RELAZIONE DI CONTRODEDUZIONI

PROGETTO PER LE REALIZZAZIONE DI UN IMPIANTO FOTOVOLTAICO DI POTENZA DI PICCO 94,99 MW CON ACCUMULO DI 10MW SITO NEL COMUNE DI UTA IN LOCALITA' "SU INZIRU" E CONNESSIONE AT ALLA RETE ELETTRICA SITA NEL COMUNE DI UTA E DI ASSEMINI

**PROCEDURA DI VALUTAZIONE IMPATTO AMBIENTALE (PNIEC-PNRR)
Codice procedura (ID_VIP/ID_MATTM):10865**

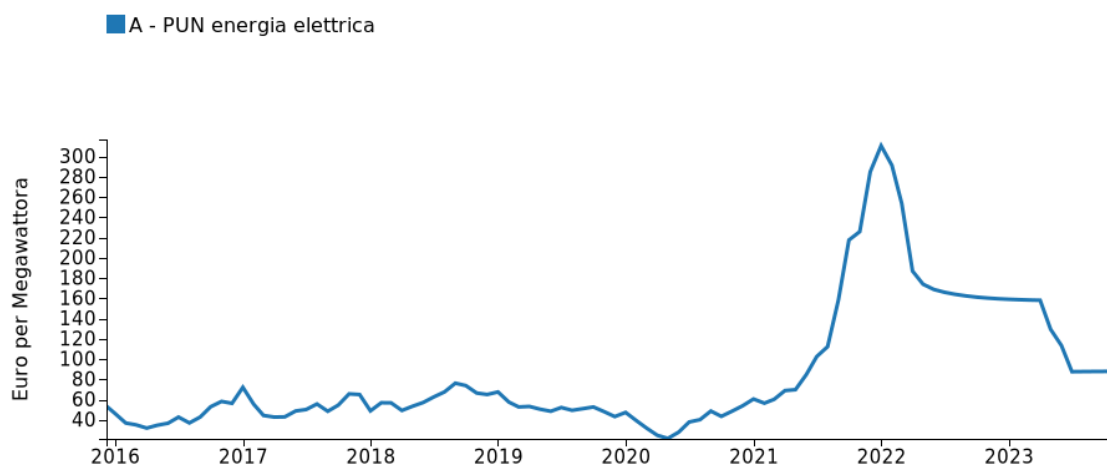
La transizione energetica, dalle centrali a combustibili fossili agli impianti a fonti rinnovabili, consentirà inoltre di diventare finalmente indipendenti dalle forniture di paesi terzi ed evitare rialzi dei prezzi come avvenuto recentemente.

Il costo a base d'asta dell'energia da fotovoltaico è pari a circa 0,065 €/kWh sul quale i produttori in sede di asta GSE applicano ulteriori ribassi. Il costo dell'energia termoelettrica dipende invece dal costo variabile delle materie prime, il quale provoca un aumento dei prezzi che non può essere predeterminato. Nel 2022 il costo dell'energia termoelettrica è aumentato fino a costare oltre 0,35 €/kWh (circa sei volte il costo dell'energia da fotovoltaico).
